TNO-rapport**TNO 2022 R10740****Toets op het aangepaste plan van de
gemeente Zeewolde voor de bouw van het
datacenter van Meta**

Datum	21 april 2022
Auteur(s)	Dr.ir. M.C. Clarijs, Dr. R.E.J. Kemp, Ing. W. Kornaat, Dr. L.H. Sloof- Hoek, Dr.ir. I.J.J. van Straalen, Dr.ir. M.R.A. van Vliet
Exemplaarnummer	
Oplage	
Aantal pagina's	23 (incl. bijlagen)
Aantal bijlagen	
Opdrachtgever	Rijksvastgoedbedrijf
Projectnaam	Toetsing datacenter
Projectnummer	060.52946

Titel : Toets op het aangepaste plan van de gemeente Zeewolde voor de bouw van het datacenter van Meta

Figuur 1 Verloop in PUE over de jaren (Google, ref. [6])

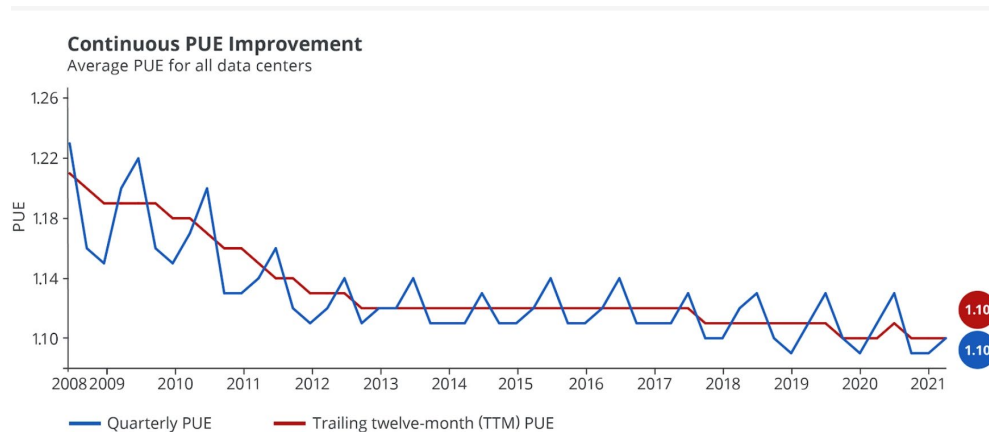
Wel blijkt uit algemeen toegankelijke informatie, zoals weergegeven in Figuur 1, dat over de afgelopen jaren de daling in PUE stabiliseert. Dit is te verklaren omdat de theoretisch laagst mogelijke waarde voor de PUE 1,0 bedraagt en de momenteel voor de meest efficiënte datacenters van toepassing zijnde PUE-waarden van rond de 1,1 dicht bij deze theoretische waarde liggen. Welke ontwikkelingen in de komende jaren te verwachten zijn in de energie-efficiëntie (op het gebied van niet-IT apparatuur) van datacenters, is daarmee onduidelijk, evenals of het voorgestelde systeem ook in de toekomst als een efficiënt datacenter kan worden beschouwd. Opgemerkt wordt dat, aangezien de theoretische ondergrens voor PUE wordt benaderd, toekomstige verlagingen van de PUE waarschijnlijk beperkt zullen blijven tot incrementele efficiëntieverbeteringen in luchtbehandelingssystemen en -regelingen.

Figuur 2 Tekening locatie datacenter en beoogde locatie van het zonnepark op het terrein (ref. [3]).

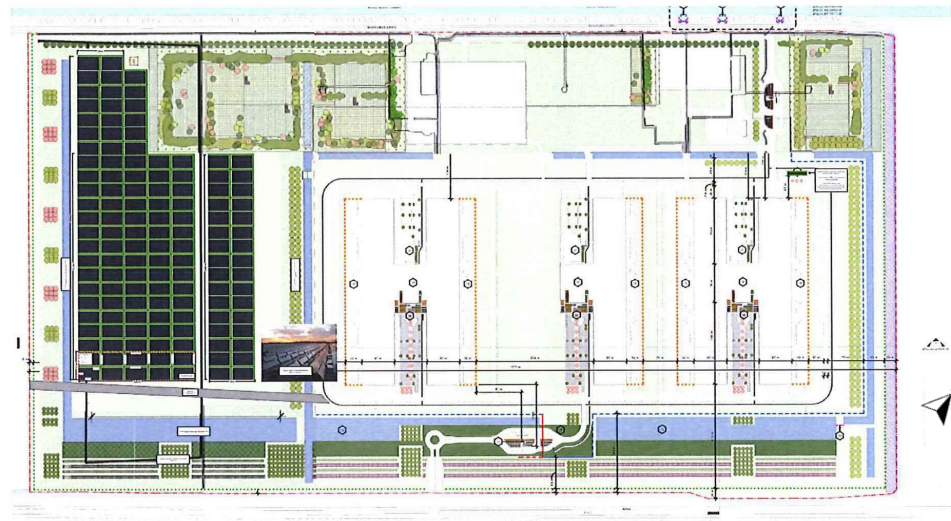
- Er in het beoogde zonnepark meer vermogen kan worden geplaatst dan de nu beoogde 13MWp ⁴, dit op basis van inschatting van het beschikbare oppervlak, aantal panelen per oppervlak en een typisch vermogen per paneel.

- Er geen harde toezeggingen worden gedaan met betrekking tot het realiseren van het zonnepark.
- Er onvoldoende onderbouwing is voor het niet plaatsen van panelen op de daken en gevels van de operationele gebouwen van het datacenter.

- Er meer vermogen kan worden opgesteld op de daken van de bijgebouwen, op basis van het aantal panelen op het dak en een typisch vermogen per paneel.
- Er geen harde toezeggingen worden gedaan met betrekking tot het realiseren van het zonnepanelen op de daken van de bijgebouwen.

- Zonnepanelen op de gevels van de bijgebouwen niet zijn meegenomen.
- Zonnepanelen boven parkeerplaatsen niet zijn meegenomen.
- De open ruimte, locatie 2 in Figuur 2, niet is meegenomen. ⁵

- De argumentatie voor het niet meenemen van deze oppervlakken ontbreekt.

Figuur 2 geeft zoals genoemd een tekening van het zonnepark op de locatie van het datacenter. Hier zou de beoogde 13 MWp geïnstalleerd moeten worden. Op basis van de tekening is het moeilijk in te schatten of 13 MWp een reële inschatting is. Afmetingen van het terrein zijn niet gegeven. Echter is er in het advies van het College van Rijksadviseurs (ref. [1]) te lezen dat volgens TNO op deze locatie in een ecologisch Zuid opgesteld zonne-park zo'n 28 GWh/jaar opgewekt kan worden. Dit is een ondergrens. Een meer intensieve Zuidelijk georiënteerde zonnepark opstelling op deze locatie kan tot 36 GWh/jaar opwekken. De oriëntatie in Figuur 2 geeft aan dat de opstelling Zuid-Oost georiënteerd is. Dit levert een iets lagere opbrengst dan bij een opstelling Zuid georiënteerd, namelijk 34 GWh/jaar voor een intensieve opstelling. TNO neemt aan dat een Zuid-Oost georiënteerde opstelling in Nederland zo'n 0,9 kWh/Wp⁶ opgewekt. In dat geval zal de Zuid-Oost georiënteerde opstelling overeenkomen met een geïnstalleerd vermogen van ca. 29 MWp⁷.

- De beoogde 13 MWp is een stuk lager dan wat er op basis van oppervlak en huidige paneelvermogens⁸ mag worden verwacht.

Op de indicatieve tekening in Figuur 2 is een relatief grote vrije ruimte te zien tussen het tweede en derde gebouw, aangegeven met 2. In ref. [3] wordt niet ingegaan op de mogelijkheden of bezwaren voor energieopwekking middels zonnepanelen op dit oppervlak. Een schatting op basis van de relatieve afmetingen van dit oppervlak ten opzichte van het geplande zonnepark uit 1, geeft aan dat hier zo'n kwart van het vermogen van het geplande zonnepark kan worden opgewekt.

De open ruimte tussen de gebouwen wordt niet gebruikt voor de opwekking van zonne-energie en de onderbouwing voor niet benutten van dit oppervlak ontbreekt.
